**REVISION 005 TO A
INVITATION TO TENDER**

Title - Sujet : Nouveau bâtiment de services E - Parc National de Kouchibouguac NB.	
Solicitation No. - N° de l'invitation : 5P201-20-0024/A	Date : 13 août, 2020
Amendment No. - N° de modification : 005	
Client Reference No. - N° de référence du client : 954	
GETS Reference No. N° de reference de SEAG : PW-20-00919752

Revision 005

- A. Prolonger la date de clôture de la sollicitation.
- B. Répondre aux questions des soumissionnaires et produits équivalents acceptables.
- C. Modification aux plans et devis

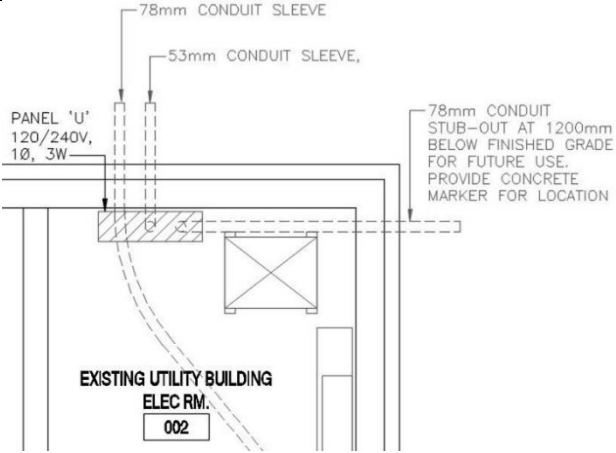
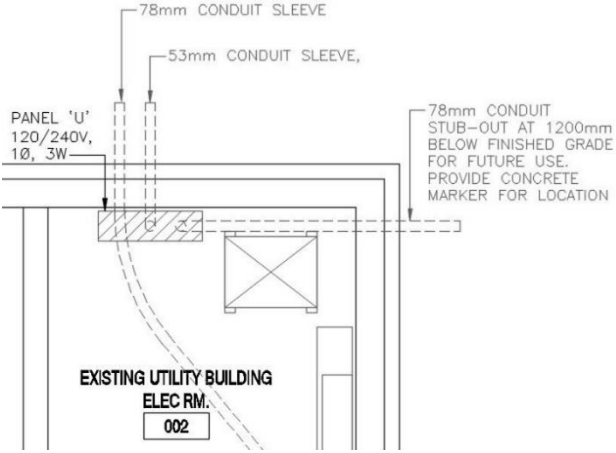
19	<p>QUESTION:</p> <ol style="list-style-type: none">1. Where in the existing utility building is the existing Panel U?2. Scaling drawing E-102 at 1:500 measures out to be about 27M from the new Panel E to the outside edge of the existing utility building (if scale is correct)3. How far into the existing utility building we have to go with the main feeder 3C #4 cable? <p>Or provide the total length of 3C #4 Teck you want for the feeder.</p> <p>Or provide the length allowance for inside the existing utility building.</p> <p><i>Où se trouve le panneau U existant dans le bâtiment de service existant ?</i></p> <ol style="list-style-type: none">2. <i>Le dessin à l'échelle E-102 au 1:500 mesure environ 27M du nouveau panneau E jusqu'au bord extérieur du bâtiment existant (si l'échelle est correcte)</i>3. <i>Jusqu'où devons-nous aller dans le bâtiment de service existant avec le câble d'alimentation principal 3C #4 ?</i> <p><i>Ou fournir la longueur totale du câble 3C #4 Teck que vous souhaitez pour l'alimentation. Ou bien indiquez la longueur autorisée pour l'intérieur du bâtiment existant.</i></p>

<p>ANSWER: Question 1 Response: Existing Panel 'U' is located in the electrical room along the north wall.</p>

<p>Question 2 Response: That is correct. 27 M is approximate and does not include vertical bends. Question 3 Response: Allow for 3 meters of 3C #4 cable inside of existing utility building.</p> <p>See also “5p201-20-0024-Existing_reference_Panel_U-Drawing-Image” in the tender attachments.</p>
	<p>RÉPONSE: Réponse à la question 1 : Le panneau "U" existant est situé dans la salle électrique le long du mur nord.</p>  <p>Réponse à la question 2 : C'est exact. 27 M est approximatif et n'inclut pas les coudes verticaux. Question 3 Réponse : Prévoyez 3 mètres de câble 3C #4 à l'intérieur du bâtiment de service existant.</p> <p>Voir aussi "5p201-20-0024-Existing_reference_Panel_U-Drawing-Image".</p>
20	<p>QUESTION: Specification section 22 11 16 – Domestic Water Piping – 2.1 Piping (Interior): Please confirm Type K copper piping is required for this project?</p>
